改善箇所説明図

不具合の内容

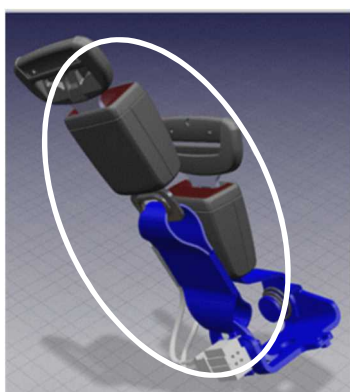
は位置を修正する部品を示す

後席中央乗員用シートベルトバックル

後席中央座席及び後席左座席に乗車中において、後席中央乗員用シートベルトバックルの取付位置が不適切なため、急ハンドル等によって後席中央乗員に大きな横応力が発生した場合、シートベルトバックルが後席左乗員用のベルトロック解除ボタンに接触することがある。そのため、最悪の場合、後席左乗員用のシートベルトがロック解除され、乗員を拘束できなくなるおそれがある。

全車両、後席中央乗員用シートベルトバックルを、後席左乗員用ベルトロック解除ボタンに干渉しない位置へ変更する。
